リコール届出一覧表

リコール届出日:令和04年07月08日

リコール届出番号	外-3447	リコール開始日	準備が整い次第
届出者の氏名又は名称	Stellantisジャパン株式会社 代表取締役社長 ポンタス ヘグストロム	製作国 : フランス共和国 製作者名 : Automobiles PEUGEOT 問い合わせ先 : 専用フリーダイヤル TEL:0120-840-240 製作者名 : Automobiles CITROEN 問い合わせ先 : 専用フリーダイヤル TEL:0120-55-4106 製作者名 : DS Automobiles 問い合わせ先 : 専用フリーダイヤル TEL:0120-92-6813 ホームページ : https://www.stellantis.jp	
不具合の部位(部品名)	空調装置(レシーバードライヤー)		
基準不適合状態にあると認める構造、装置又は性能の状況及びその原因	エアコンのレシーバードライヤーにおいて、設計評価が不十分なため、吸水容量が不足しているものがある。そのため、使用過程において、電動コンプレッサーのモーターコイルに腐食が発生することにより、絶縁抵抗が低下し、最悪の場合、セーフモードにより警告メッセージが表示されると共に駆動電源が遮断され、走行不能となるおそれがある。		
改善措置の内容	全車両、レシーバードライヤーを対策品に交換すると共に、電動コンプレッサーを新品に交換する。		
不具合件数	17件	事故の有無	なし
発見の動機	市場からの報告による。		
自動車使用者及び自動車特定整備事業者に周知させるための措置	<ul style="list-style-type: none"> ・使用者:ダイレクトメール等で通知する。 ・自動車特定整備事業者:日整連発行の機関誌に掲載する。 ・弊社ホームページに掲載する。

改善箇所説明図

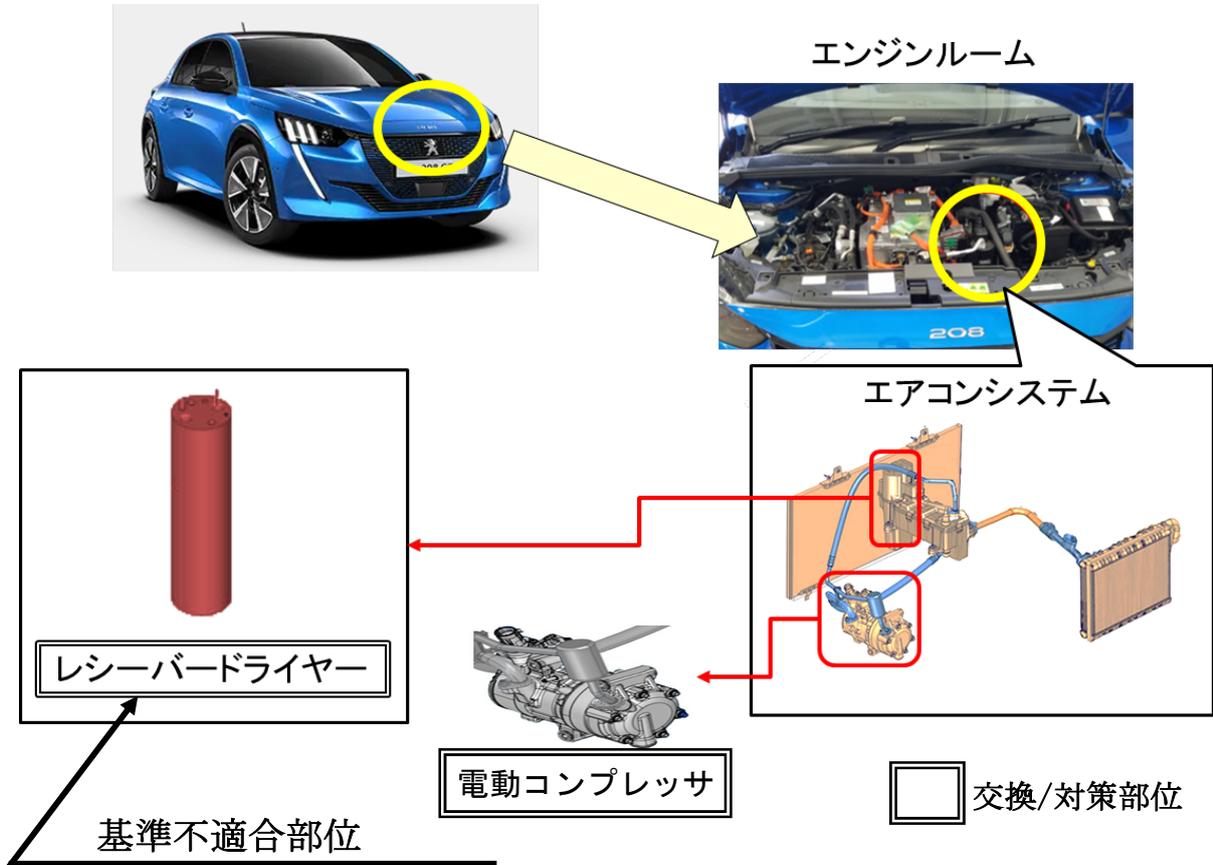
エアコンのレシーバードライヤーにおいて、設計評価が不十分なため、吸水容量が不足しているものがある。そのため、使用過程において、電動コンプレッサのモーターコイルに腐食が発生することにより、絶縁抵抗が低下し、最悪の場合、セーフモードにより警告メッセージが表示されると共に駆動電源が遮断され、走行不能となるおそれがある。

全車両、レシーバードライヤーを対策品に交換すると共に、電動コンプレッサを新品に交換する。

識別：車台番号打刻の上段右側に青色のペイントを塗る。
